8 Schutzgut Klima

Karte 8-1

Kaltluft-Volumenstromdichte

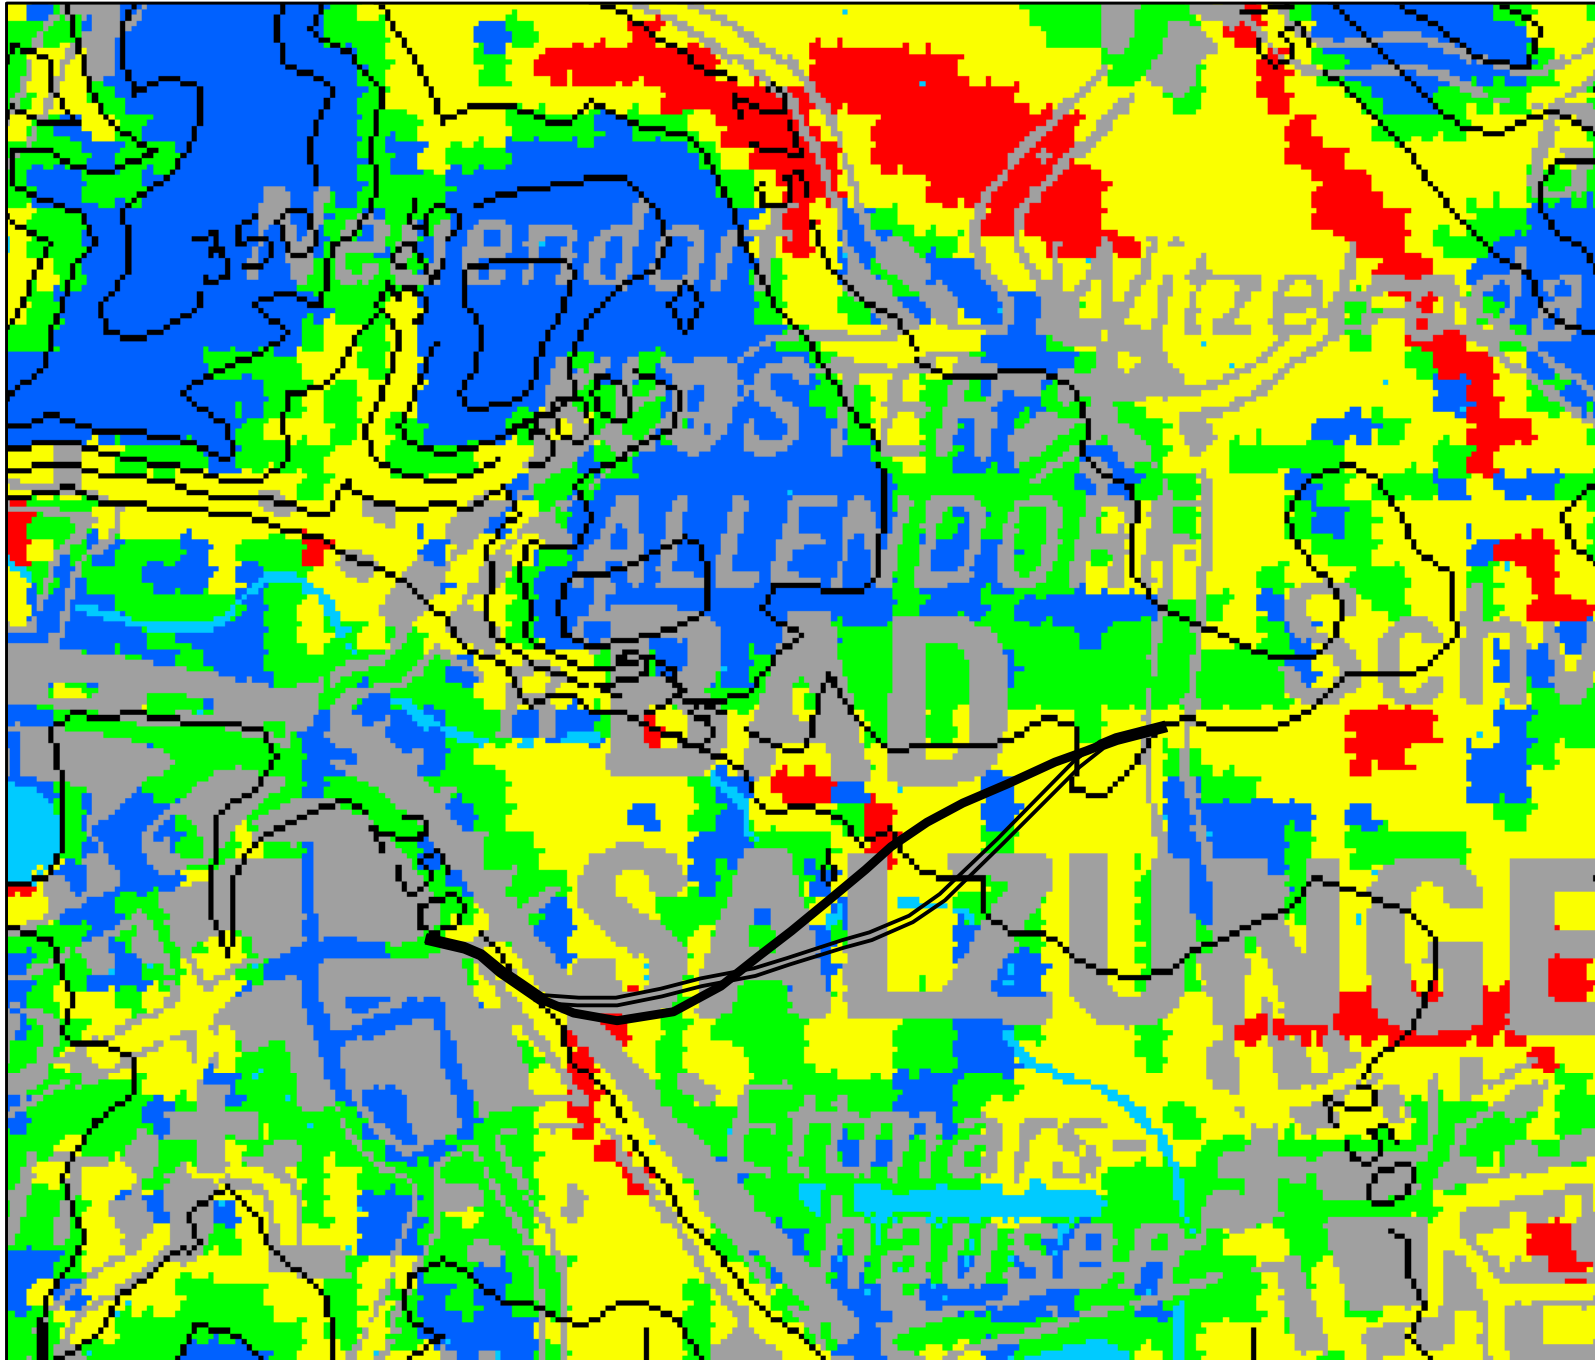
Die Annahme, dass der Regionalwind, die relativ hohen Dammbauten problemlos überströmen könne, werden nicht belegt. Tatsächlich kann sich der großräumigere Regionalwind bei Inversionswetterlagen nicht oder mit deutlich geringeren Effekten ausbilden. Bereits die UVS stellt hierzu fest, dass bei Inversionswetterlagen das Lokalklima an Bedeutung gewinnt.⁶ Unberücksichtigt blieben bedeutendere lokale Windströmungen nordwestlich Ettmarshausen aus Richtung des Standortübungsplatzes der Bundeswehr (südwestliche Richtung) sowie aus

dem Tal der Witzelrodaer Schweiz (siehe Karte 8-1). Diese Kaltluftströmungen aus unbelasteten Bereichen (Frischlufzufuhr) werden durch das Dammbauwerk gestaut und können in den Siedlungsbereichen nicht mehr wirksam werden.

Die UVS stellt hingegen fest: „Bei ausreichend dimensionierten Brückenbauwerken bzw. Aufständern sind erhebliche und nachhaltige Beeinträchtigungen weitgehend vermeidbar.“⁷ Diese Hinweise haben in der vorliegenden Planung keinen Niederschlag gefunden. Auch im Schutzgut Klima wird das Vermeidungs- und Minimierungsgebot des § 7 Abs. 2 ThürNatG nicht berücksichtigt.

Trassenvariante 1 würde im Gegensatz zu Variante 1a zudem den Abflussstrom aus der Witzelrodaer Schweiz nicht behindern

Wir müssen feststellen, dass erhebliche Beeinträchtigungen der bioklimatischen Funktionen für die Kurstadt Bad Salzungen zu befürchten sind und mögliche Minimierungsmaßnahmen nicht genutzt worden sind.
